UTREDNING
 HAGSÅTRA IP
 BYGGNAD: 01
 PLAN : 01

HAGSÅTRA IP, IDROTTSBALL
 PLAN 01

Kommentarer till inplacering av program för Idrottshall / RollerDerbyhall

SKALA	RITNINGSNAMN	BET
1:100-A1,1:200-A3	A-4.0.1-0010

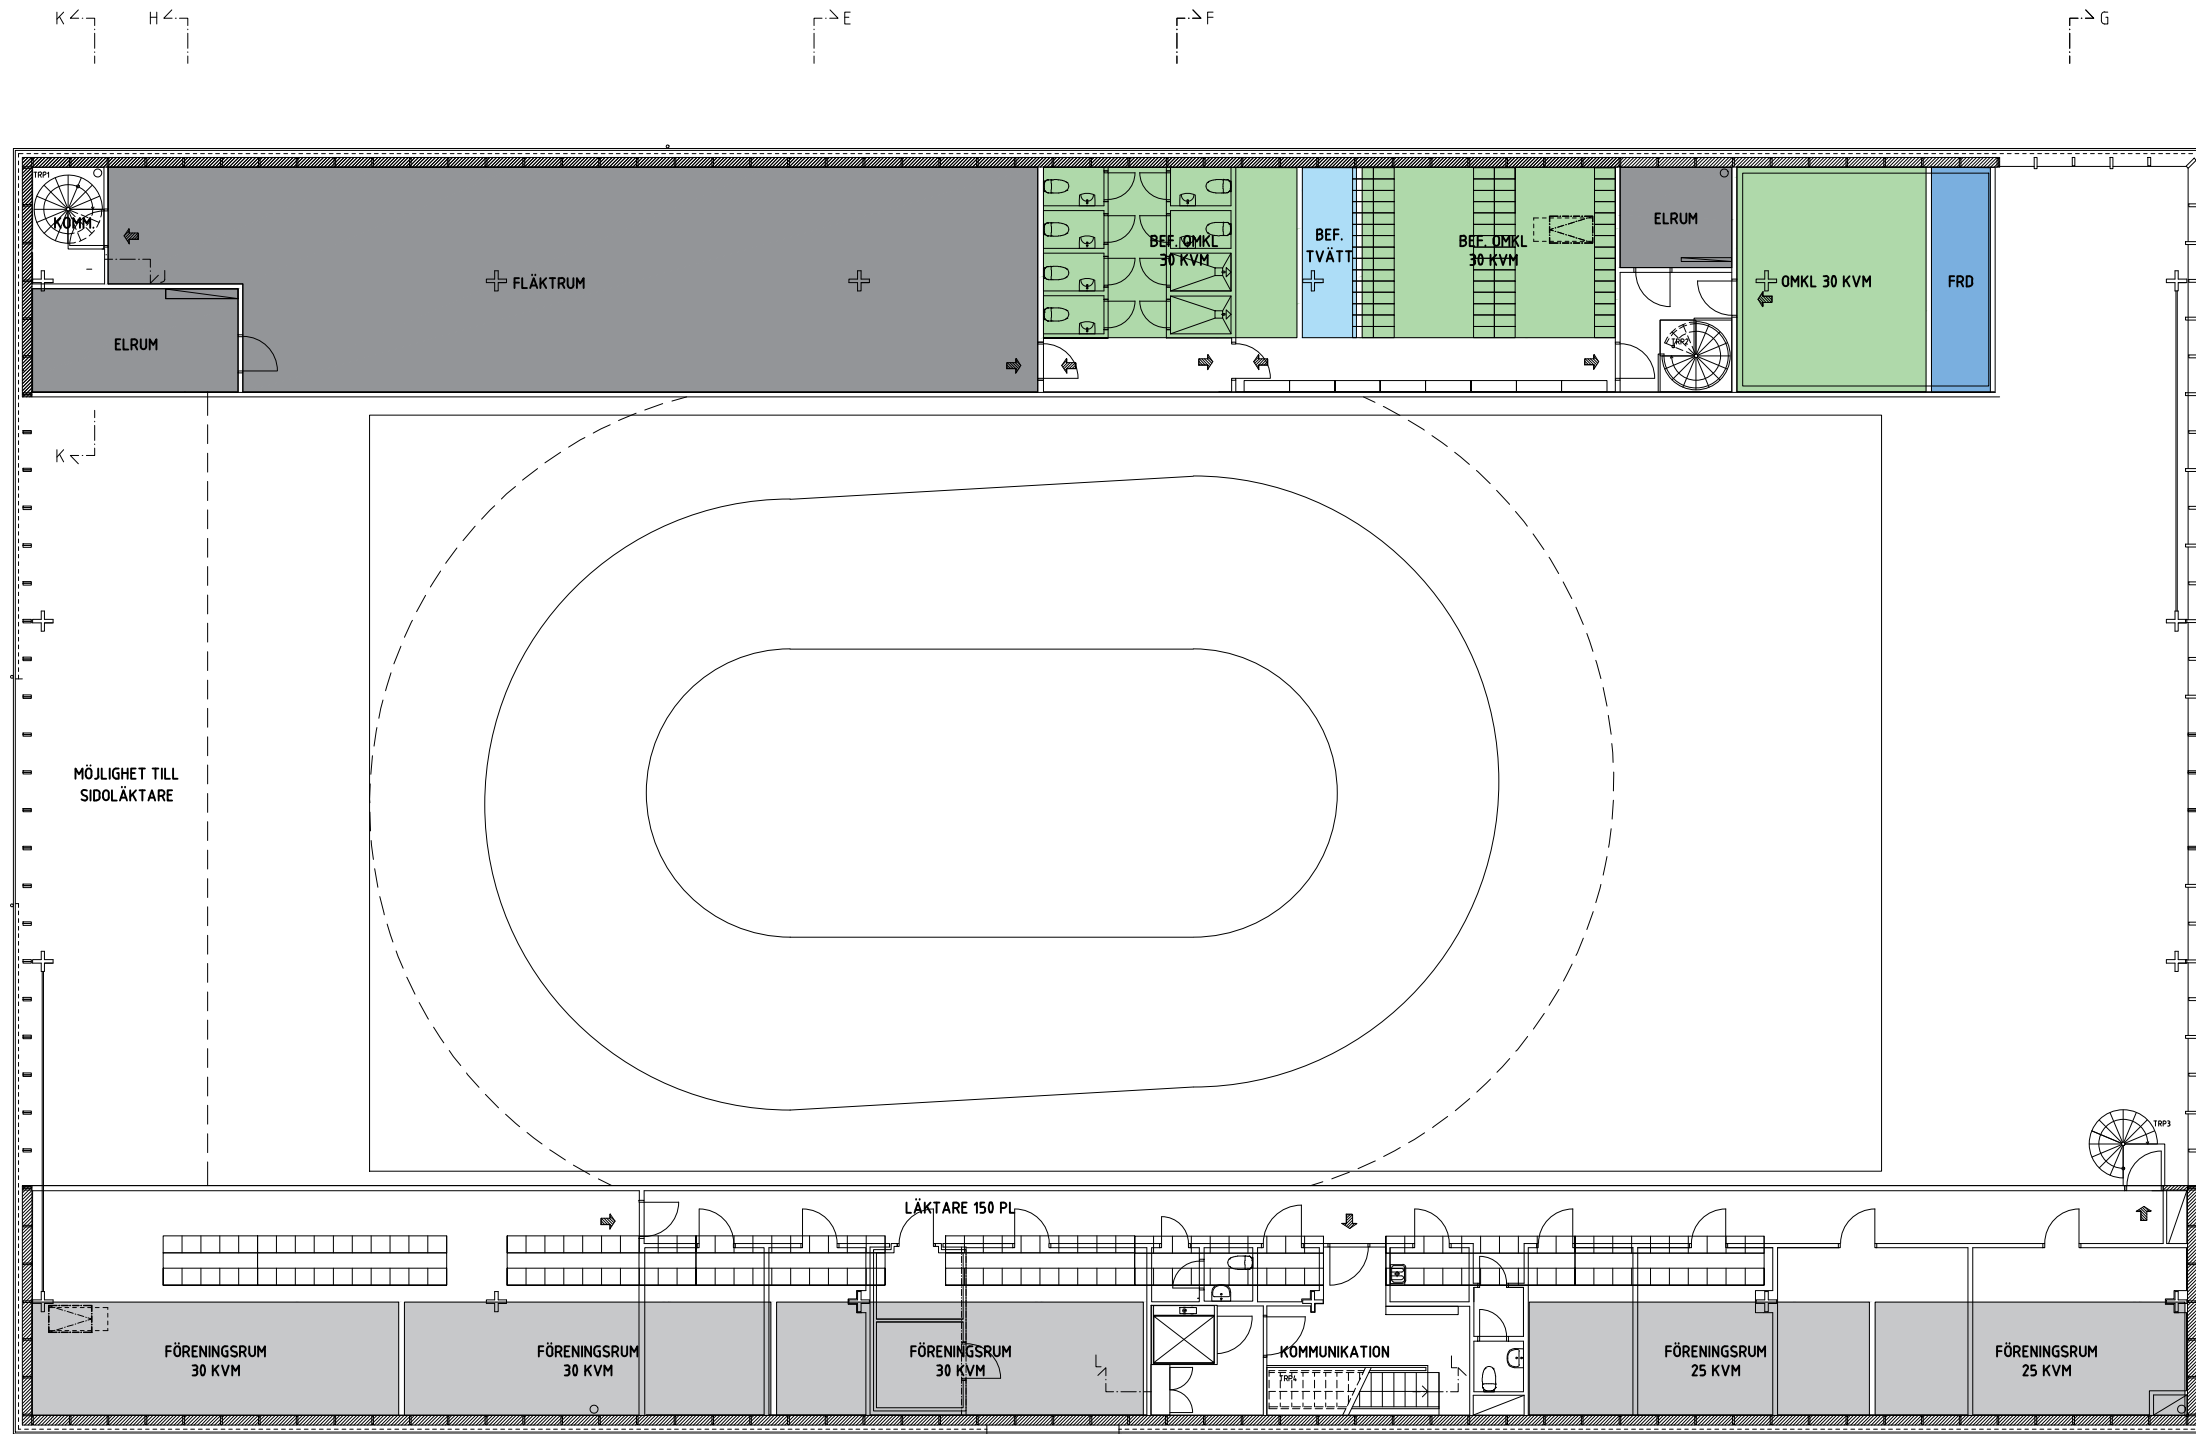
En långsideutgång har tagits bort.

RollerDerby-ytan tar hela golvbredden i anspråk och den yttre zonen kommer gå in något under de utskjutande entresolplanen. Frihöjden under entresolen är ca 2,7 m beroende på hur man lägger grundplattan på den nya platsen.

Inga utåtgående dörrar bör förläggas till de väggar som ligger direkt mot banan. Vi har valt att enbart visa läktare på entresolplanets ena sida. På den andra sidan ligger fläktrummet. Ifall banan förskjuts ytterligare in under entresolplanet går det att få in två rader läktare på en långsida på markplan under ena entresolen. Planen kommer då väldigt nära det utskjutande taket och detta bör beaktas. Vi anser att lösningen med enbart läktare på entresolplan är mest fördelaktig.

Det finns möjlighet till programyta på det bjälklag som bildas av taket på de utrymmen som vi placerat runt huvudentrén. Här är takhöjden högre, ända till uk takstol. Tex. kan kompletterande läktare placeras här. Detta blir då kortsideläktare som iof. inte sågs som optimalt.

HAGSÄTRA IP, IDROTTSBALL
PRINCIPSEKTION

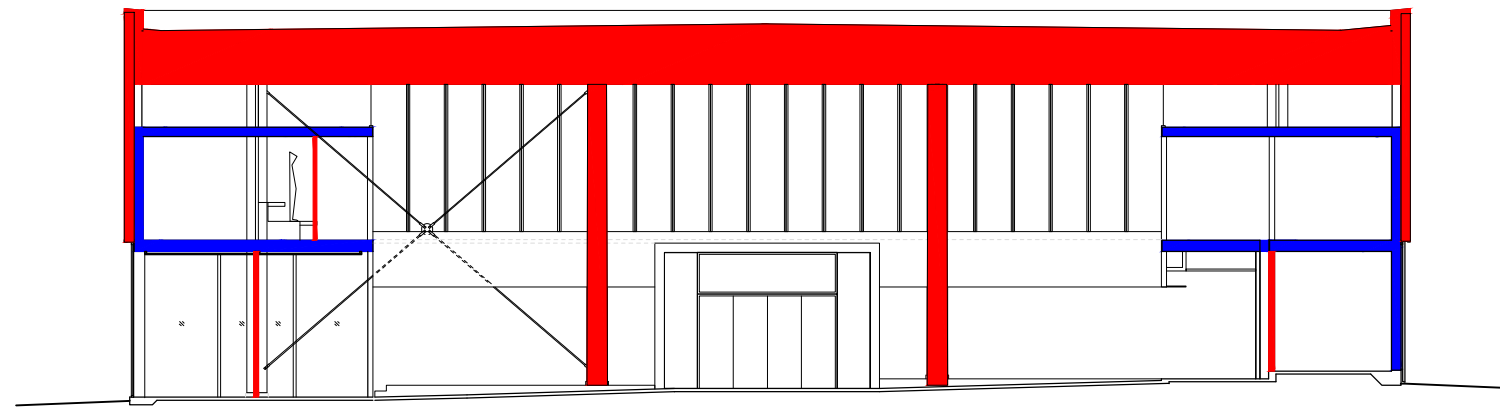
I bifogad sektion har vi markerat de delar som utgår i och med att de 8 pelarna inte kan finnas med i programmet. Det är i princip hela stommen samt taket. Som påpekat tidigare är det just stommen och taket som är den del som definitivt är möjlig att bevara vid en flytt av konstruktionen.

I sektionen har vi markerat de 8 borttagna pelarna, takstolarnas primär- och sekundärbalkar i båda riktningar, taket med isolering samt att den bärande hjärtväggen längst med långsidorna under entresolen pga planlösningen så gott som överallt behöver tas bort och ersättas av pelare. I denna byggnadsdel ligger även ett antal tvärväggar med stagande funktion som även de antagligen måste ersättas på nya lägen.

Utöver detta, oavsett var återanvändning sker, behöver det höga glaspartiet utgå, sidoentreer justeras i höjd, kanalplasten kan vara problematisk att demontera/återanvända (det går kanske men måste undersökas) och entreboxarna i corten måste antagligen omarbetas för ny placering.
